Ergebnisprotokoll Nr. 01

Consultation rémunérée - Neuer Dorfkern für Schüttringen

Erstes Jury-Kolloquium mit Ballinipitt

20.07.2021

Abbildung 1: Vorgaben zur Erstellung von 5 Perspektiven auf Augenhöhe und im Weitwinkelformat

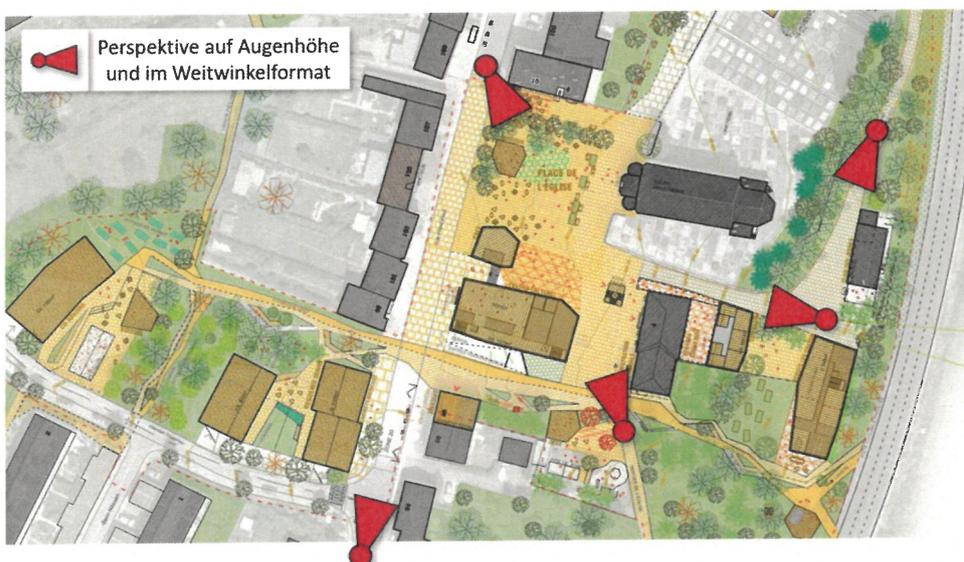
- Die Erstellung eines Arbeitsmodells ist unterstützend zum Entwurf möglich. Diese kann beim nächsten Kolloquium mit der Jury vorgelegt bzw. vorgestellt werden.
- Erstellung von 5 unten vorgegebenen Perspektiven:
